**« Projet de création de la piste de la Chasse,
sur le domaine skiable de Val Thorens »
présenté par la SETAM,
sur la commune de Saint-Martin-de-Belleville (Savoie)**

**Avis de l'Autorité environnementale
sur le dossier de DAAP de la piste de la Chasse
présentant le projet et comprenant l'étude d'impact**

Avis P n° 2014-1188

émis le 6 août 2014

Source : Étude d'impact, p.17 - Aperçu global du tracé de la piste de ski dans le versant

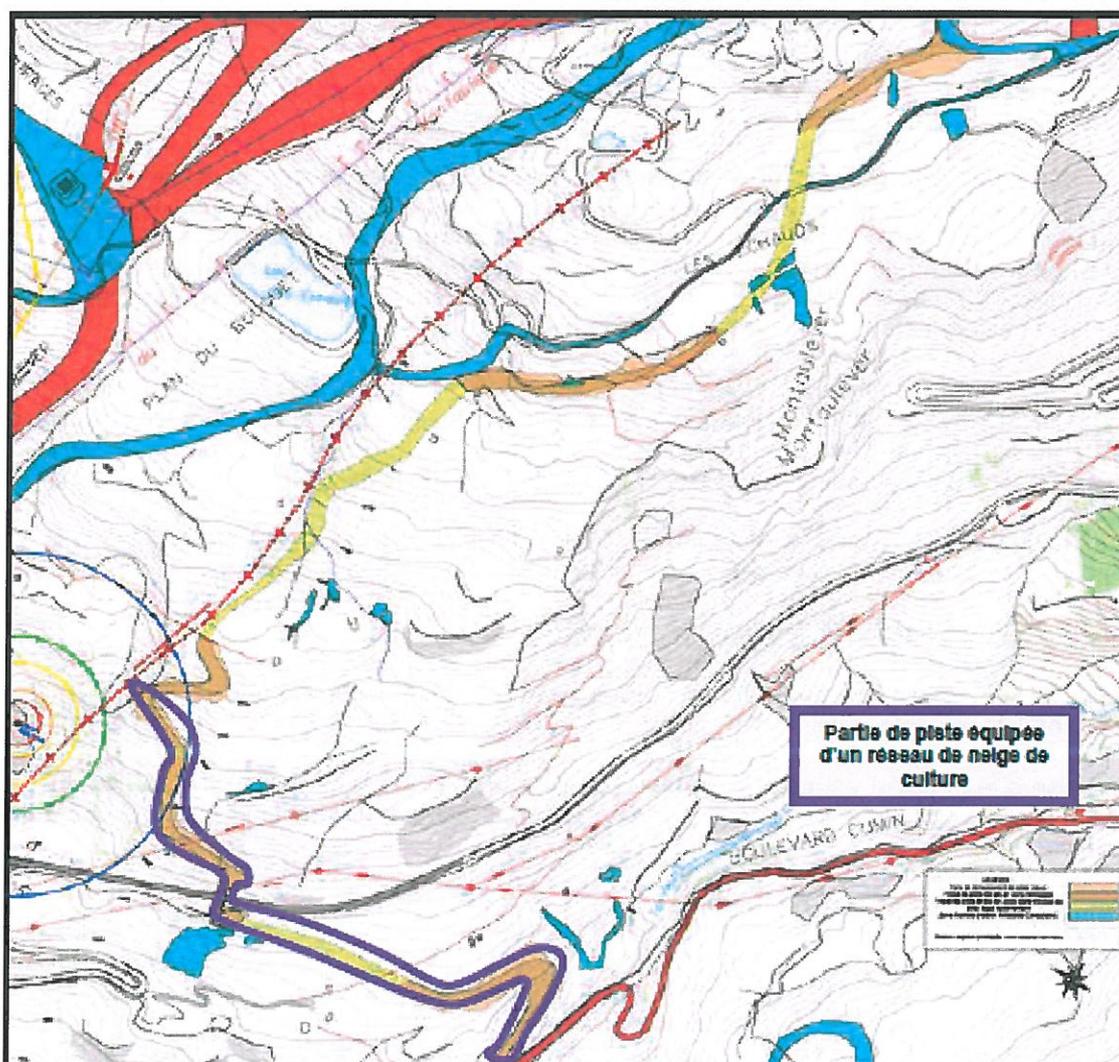
Ce projet traverse tout un versant (p.17) et bien qu'il soit à noter la présence d'une route et de deux lignes électriques sur la partie basse du tracé, le projet est situé dans un secteur encore relativement vierge d'équipement.

L'impact paysager nécessite d'être étudié, avec notamment la réalisation de simulations d'intégration paysagère du projet en vues rapprochées et éloignées. La représentation de la piste par un trait rouge (p.70) n'est pas suffisante et mérite d'être complétée.
